From 5.1.2.e 2, e 5.1.2.e@gmail.com>  
Subject **Aanvulling maatvoering op tekening t.b.v. klimaatkast – Z2025-008460**  
To 5.1.2.e 5.1.2.e @amsterdam.nl>  
Cc 5.1.2.e 5.1.2.e 5.1.2.e @amsterdam.nl>  
Date May 20, 2025 at 1:23:53 PM CEST

Onderwerp: Statusvergunningaanvraag klimaatinstallatie – Bilderdijkstraat 99 Z2025-008460

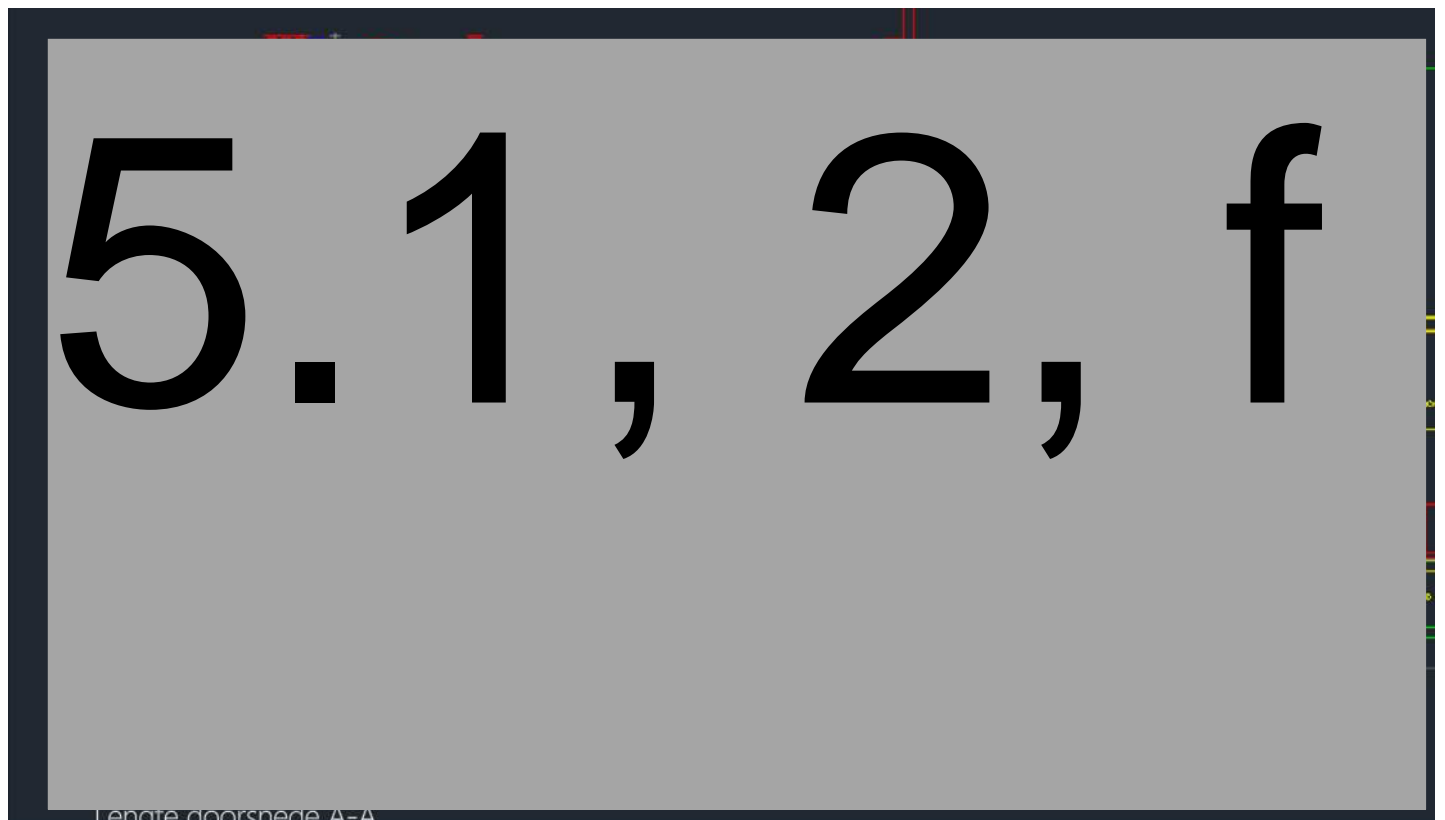
Kunt u voor RO zo spoedig mogelijk de maten toe laten voegen op de tekening doorsnede AA?

Hier missen nu de maten op zodat RO niet definitief kan adviseren op de aanvraag voor de klimaatkast.

Men wenst de volgende maten:

- Hoogte bovenzijde dak waarop de klimaatkast en de afvoerpijpen komen
- Hoogte van het bovenste punt van de afvoerpijpen

Conform uw verzoek van 20 mei jl. heb ik opdracht gegeven om de gevraagde maatvoeringen op de lengtedoorsnede A-A te laten verwerken ten behoeve van de toetsing door Ruimtelijke Ordening.

In de aangepaste tekening zijn nu de volgende maten expliciet aangegeven:

1. De hoogte van de bovenzijde van het platte dak waarop de klimaatkast wordt geplaatst: +3769 mm t.o.v. peil
2. De hoogte van het hoogste punt van de afvoerpijpen: +10134 mm t.o.v. peil.

Tevens is vermeld dat de kanalen conform Bouwbesluit minimaal 500 mm boven de dakrand uitsteken. De installatie blijft ruim binnen de bestaande bouwmassa en is zodanig gepositioneerd dat deze vanaf de openbare ruimte beperkt zichtbaar is.
